গণপ্রজাতন্ত্রী বাংলাদেশ সরকার
শ্রম ও কর্মসংস্থান মন্ত্রণালয়
কলকারখানা ও প্রতিষ্ঠান পরিদর্শন অধিদপ্তর

ক্যাপ পর্যবেক্ষণের তথ্য

কারখানার নাম	বহমান নীট গার্মেন্টস লিঃ
ঠিকানা	Hariharpara, Panchabati, Fatullah, NarayanganjBangladesh
কারখানার কোড	NRY216
কালার কোড

মূল্যায়নের ধরণ: অগ্নি মূল্যায়ন	পর্যবেক্ষণের তারিখ: ২৪-০১-২০২৩
১. পর্যবেক্ষণ

পরিদর্শন পর্যবেক্ষণ	Adequacy of centralized fire detection system
কাপ আইটেম ক্যাটাগরি

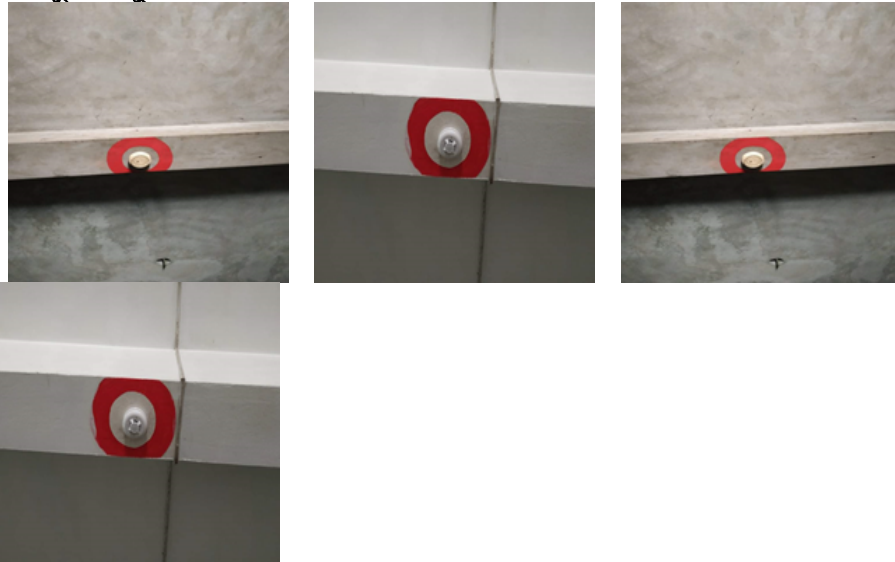
কার্যক্রম	(a) Every portion of building needs to be covered and all effectively enclosed spaces need to be considered separately based on the limits of spacing for types of detectors concerned. Staircases need to be covered by detectors on each floor. (b) Each bay needs to be considered as separate compartment and detectors needs to be installed considering each bay an independent compartment.
সুপারিশের তথ্যসূত্র	
কারখানার কার্যক্রম	We will make the detection system centralised
অগ্রাধিকার	৬ মাস
চূড়ান্ত সময়সীমা	৩১-০১-১৯০০
সংশোধিত সময়সীমা	০৪-০১-২০২৩
অগ্রগতির অবস্থা	চলমান
মন্তব্য	16-09-2020: Installation of centralized fire detection system is in progress. 31-03-2021 (CVV-03) : Same as previous visit. 30.08.2022: Installation of centralized fire detection system is in progress. Also fire alarm & detection drawing has got approval from DIFE. 24-01-2023: Installation of centralized fire detection system is in progress. Also fire alarm & detection drawing has got approval from DIFE.
